ENQUETE PUBLIQUE
relative
au projet de modification du Plan Local
d'Urbanisme (PLU) de la commune d'ODENAS

CONCLUSIONS DU COMMISSAIRE
ENQUETEUR

Enquête publique ouverte le 4 juin 2026
et close le 6 juillet 2026

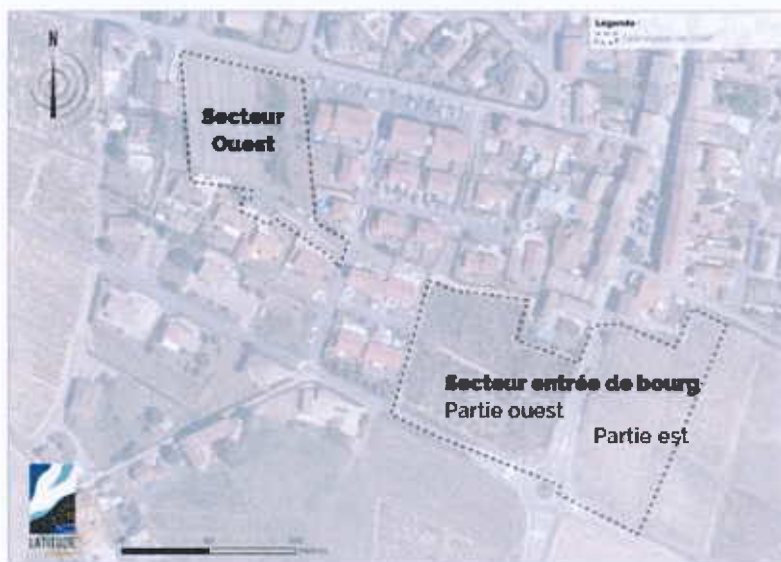
- **Concernant l'avis de L'Etat** qui estime que le principe du projet qui prévoit la suppression du phasage de l'OAP « Centre Bourg » et la densification de l'OAP « entrée de bourg » aurait dû être validé par une stratégie intercommunale » alors qu'en corollaire le projet de PLUi-h arrêté le 17 février 2026 et transmis aux PPA fait apparaître des différences significatives entre le projet de modification de l'OAP proposé et celle du projet de PLUi-h

- ✓ D'une part que « Le PLU d'Odenas et le PLUi-H de la CCSB n'ont pas la même échéance d'application, le PLUi-H visant une application à plus long terme permettant d'agrandir le périmètre de l'OAP à l'Ouest expliquant la différence de périmètre entre la présente modification du PLU et le PLUi-H ;
- ✓ D'autre part que le périmètre, le schéma, les principes d'aménagement, l'objectif de densité et la typologie de logement sont strictement identique entre l'OAP de la présente modification du PLU et celle du PLUi-H. »

Phasage

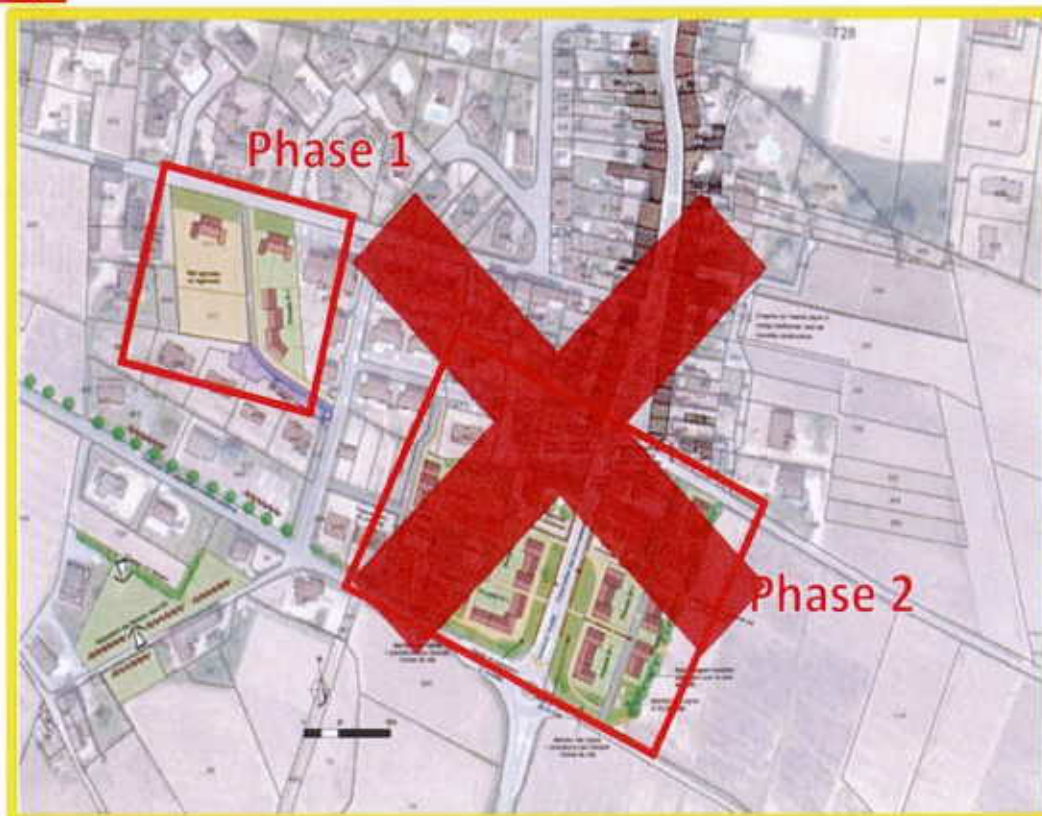
Le commissaire enquêteur considère que la demande de la commune visant une plus grande flexibilité dans le phasage des aménagements est acceptable et ne paraît pas contraire aux objectifs, notamment de réalisation de logements, prévus au SCOT Beaujolais.

Extraits du règlement graphique avant la présente modification de droit commun n°6 du PLU d'Odenas

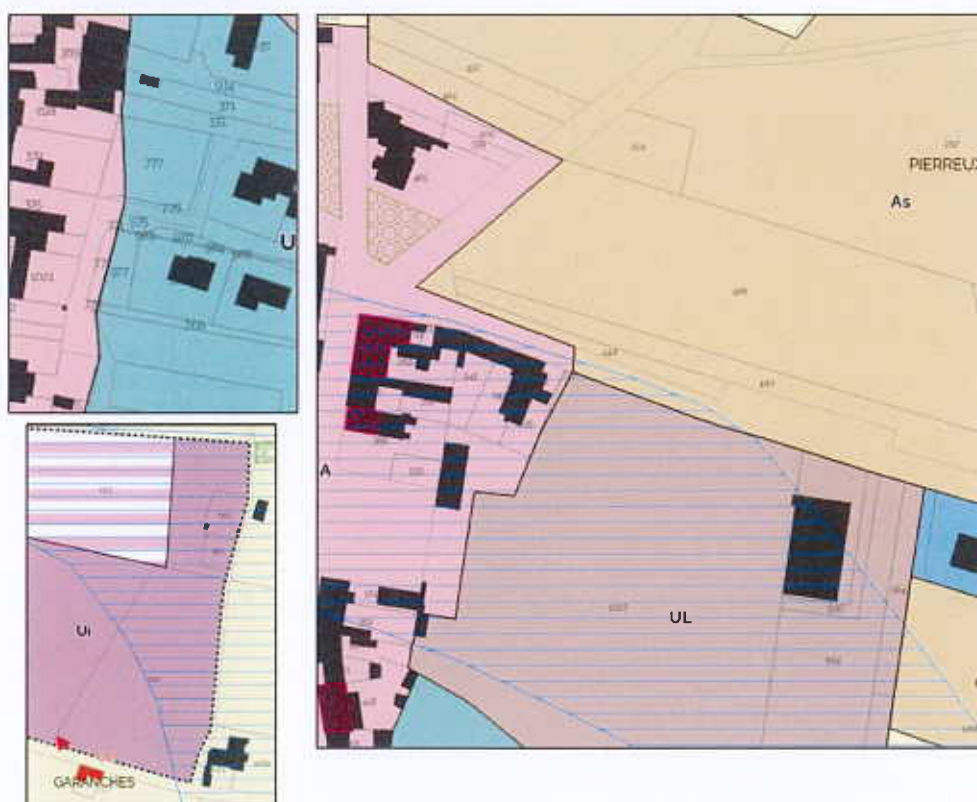
- Modification de l'ER n°8 : il s'agit de corriger une erreur d'écriture, l'ER n°8 étant un « alignement d'arbres » à préserver non une voirie ce qui conduit à remplacer l'intitulé erroné dans la liste des ER et rectifier le règlement graphique.
- Suppression des ER n°2, 3,4,5,7 et 9 aux motifs que ces ER sont soit réalisés

ou n'entrent plus dans les objectifs de la commune ce qui conduit à les supprimer de la liste et du plan de zonage.

Le commissaire enquêteur prend bonne de ces rectifications d'erreurs matérielles et ne voit pas d'objections aux modifications consécutives à des abandons de projets d'aménagement.
